**Predmet:** Výmena spojovacej hadice (ø18 mm) medzi palivovou nádržou v trupe a nádržou v krídle.

**Týka sa:** WT-9 Dynamic s prídavnými krídlými nádržami nasledovných výr. čísel:

**AEROSPOOL** spol. s r.o.  
Vydanie Approval L-2-012/SK 2007  
971 03 PRIEVIDZA  
SLOVAK REPUBLIK

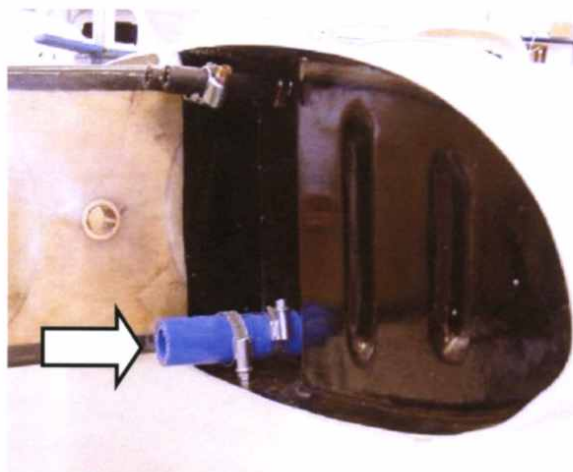
**Dôvod:** Z prevádzky lietadiel sa zistilo, že je nevyhnutné vymeniť spojovacie palivové hadice krídlých palivových nádrží, keďže dochádza ku poškodzovaniu hadice a vzniku drobných úlomkov.

- Opatrenia:** Výmena hadice prepojenia krídlavej nádrže s centroplánovou.
1. Vypustite palivo.
  2. Demontujte krídla podľa pokynov v letovej príručke.
  3. Skontrolujte či sa v nádržiach nenachádzajú nečistoty.
  4. Demontujte hlavnú prepojovaciu palivovú hadicu medzi krídlou a palivovou nádržou v trupe.
  5. Vymeňte hadicu za novú (dodanú od výrobcu) a dotiahnite pásku na nátrubku. Páska musí byť celou šírkou na nátrubku.
  6. Namontujte krídla podľa postupu v letovej príručke.

**Materiál:** Palivová hadica dodaná od výrobcu lietadla (Semperit FMO 18/26).  
Hadicu si vyžiadať od autorizovaného predajcu.
